工程名称:
海翼·文璟院

子项名称:
15#、16#楼

图 名:
15#楼更改图

工程编号	W2020017
图 别	建 施
图 号	15A01
日 期	2020.05

①

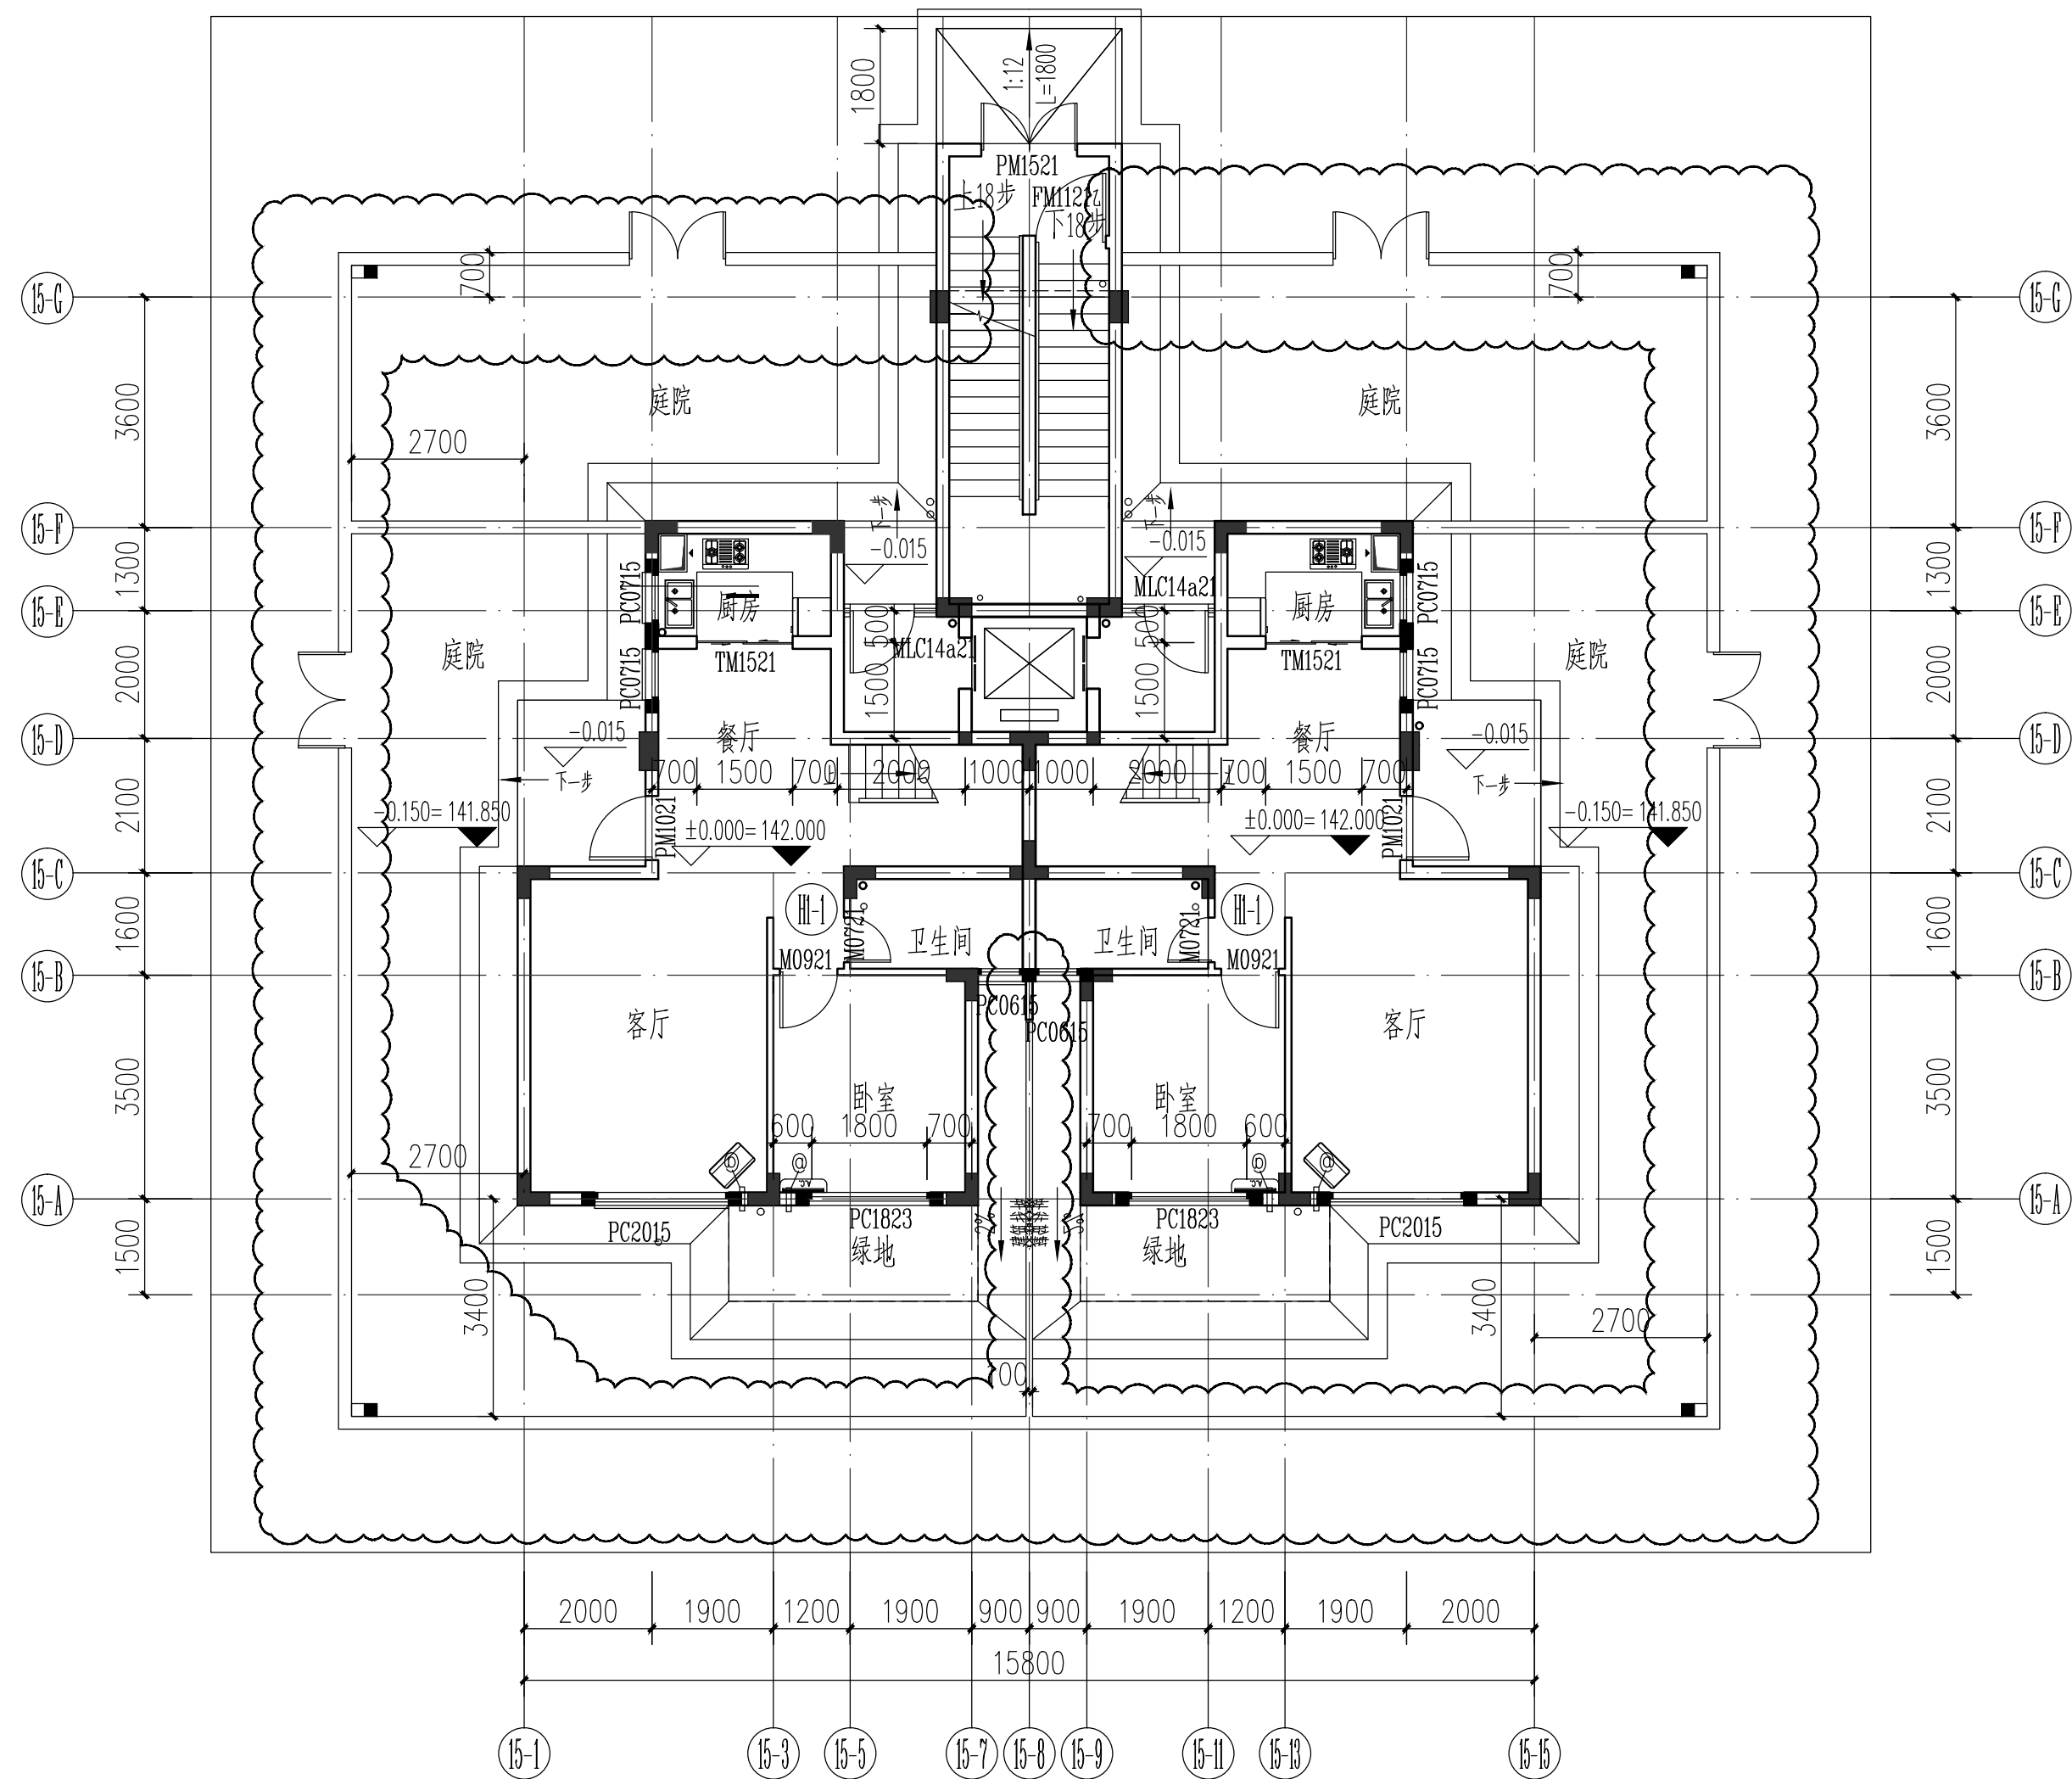
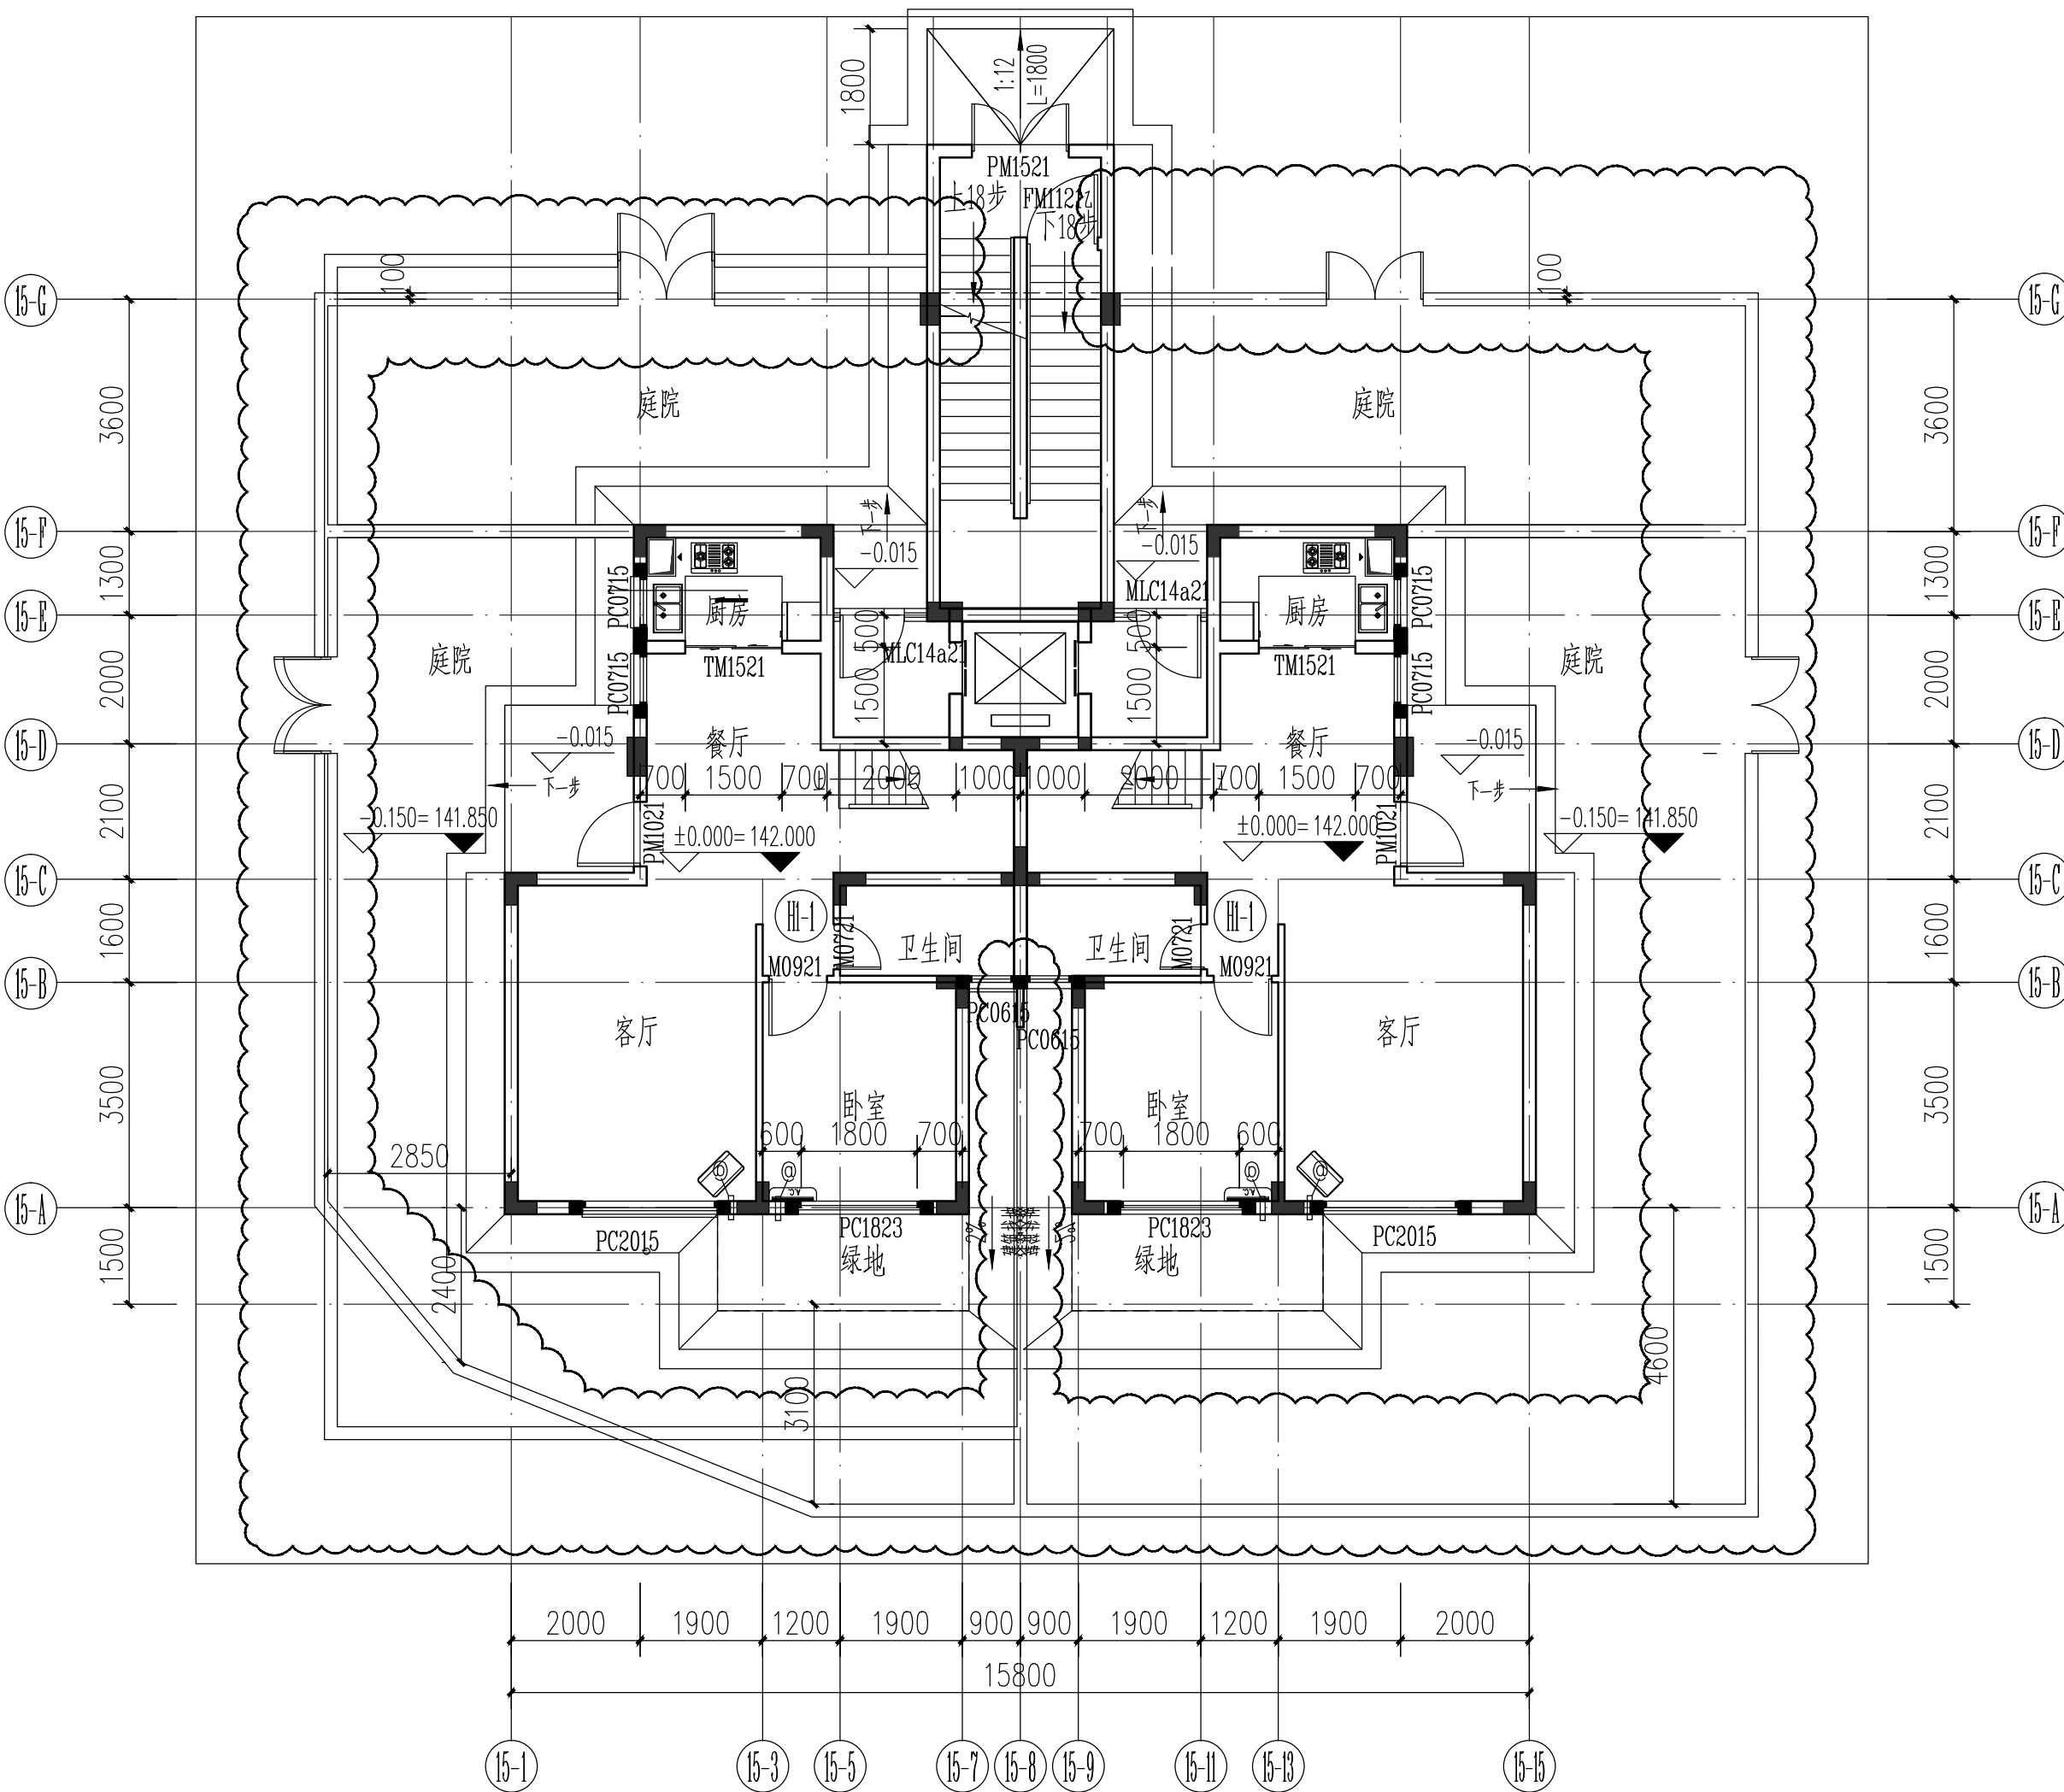
15#一层庭院围墙: 因西侧道路调整进行相应调整。

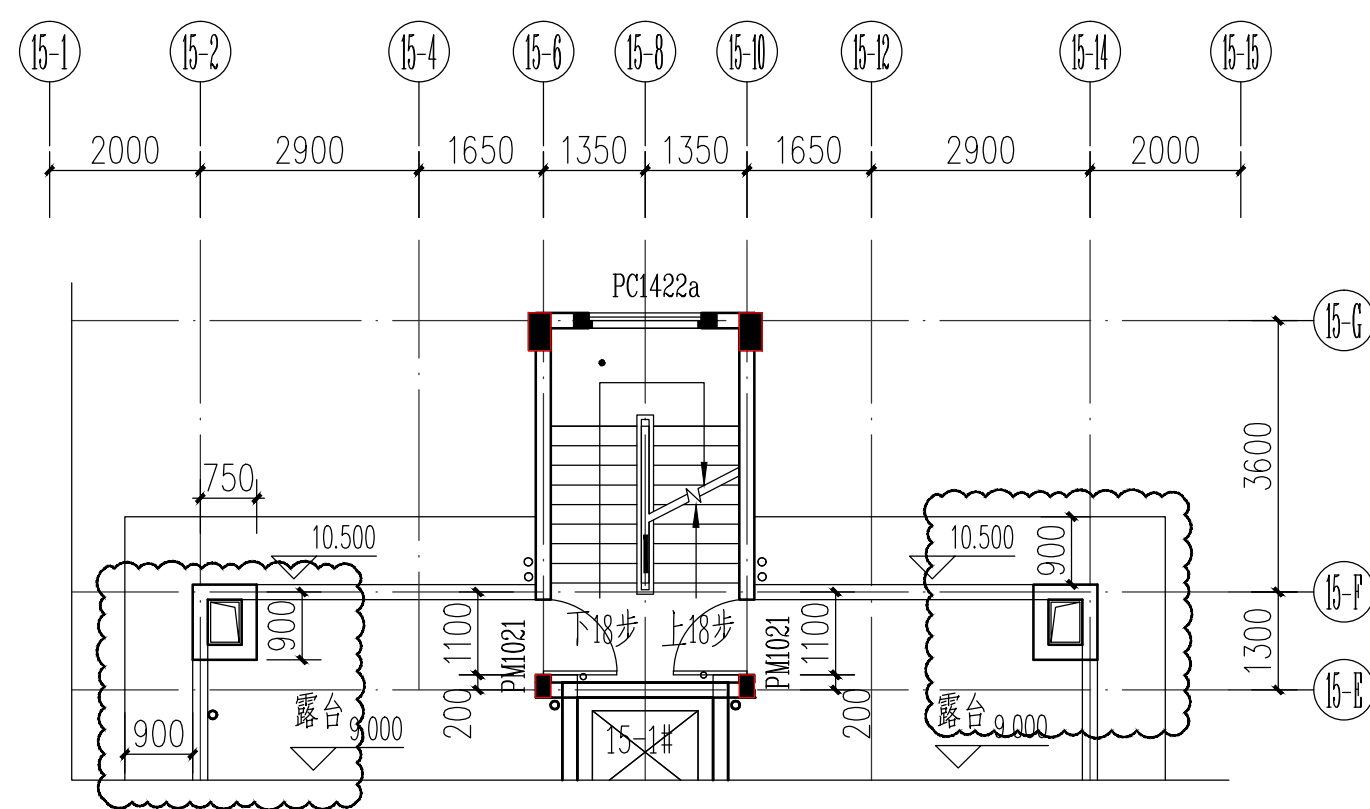
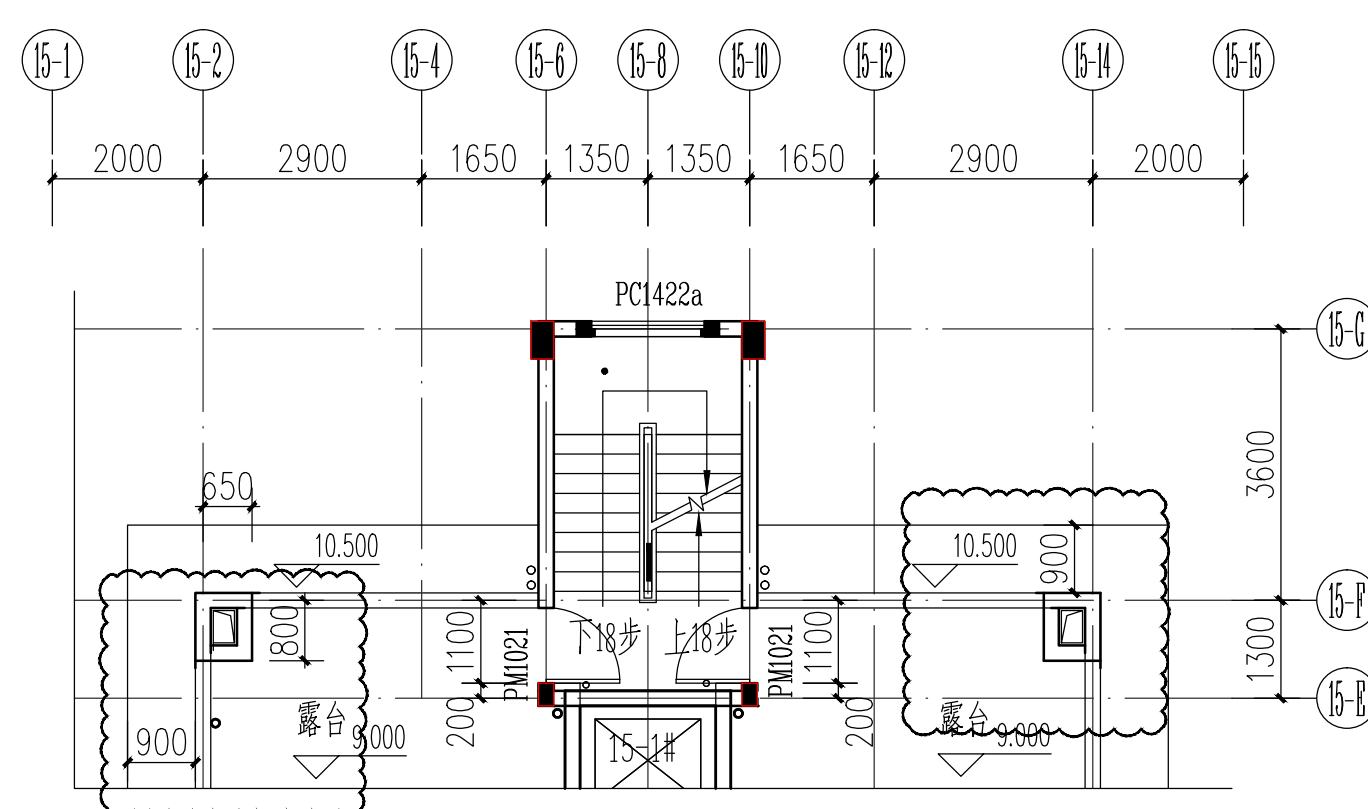
15#楼四层露台烟囱大小调整为0.75*0.90米, 16#楼6层烟囱参照执行。

②

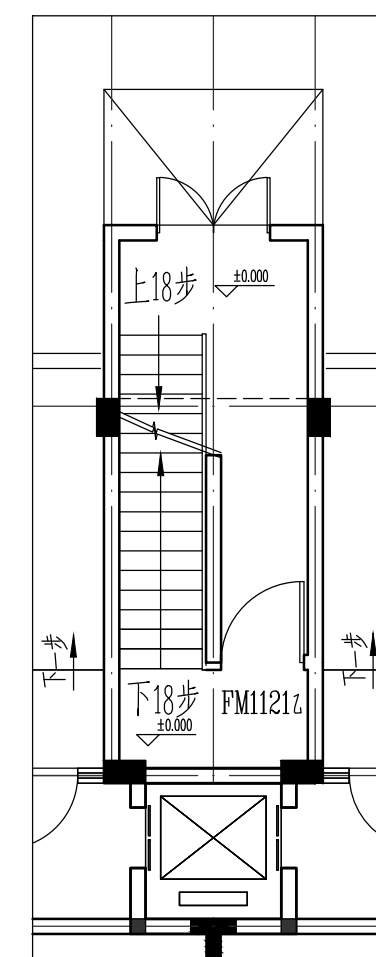
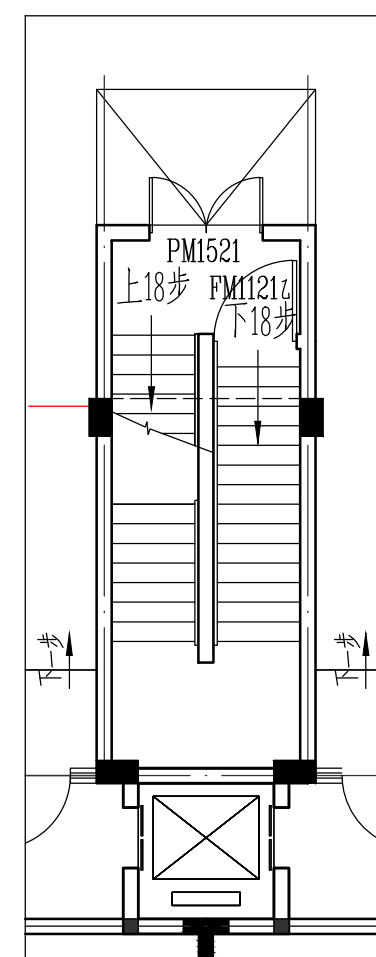
15#首层楼梯调整, 16#楼参照执行。
